Le **01 DEC. 2014**

Nos réf : EE-548-12 / EE-958-14

**Avis de l'autorité environnementale sur le projet de la
Zone d'Aménagement Concerté « Dolet - Brossolette »
à Malakoff (Hauts-de-Seine)**

Carte de localisation des sites de la ZAC (Source : compléments à l'étude d'impact - 2014)

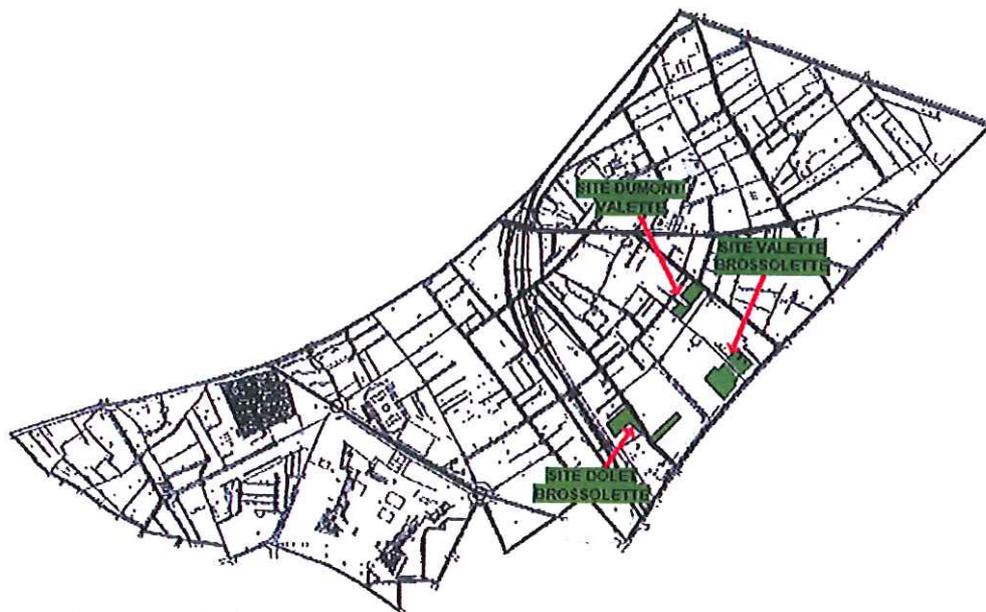
Le projet retenu pour la ZAC Dolet-Brossolette concerne trois sites dans la partie Centre-Est de la commune :
